Vår: 20/19263 - 21/1763

Uttale - oppføring av bustad med veg, garasje carport med dispensasjon gbnr 323/23 Frekhaug

Figur D.50: Vendehammer for lastebil (L) (mål i m)

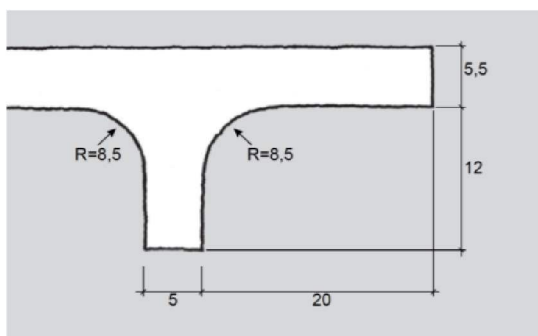
Når det gjeld kommunal snuplass må denne vere i samsvar med N100 for lastebil, slik at bussbilen og kommunen sine traktorar har høve til å nytte den.

N100 har følgjande mål:

Breidde 5m og svingradius på 8,5m må inn for denne samt 12m inn der det på situasjonskartet er teikna 7,5m.
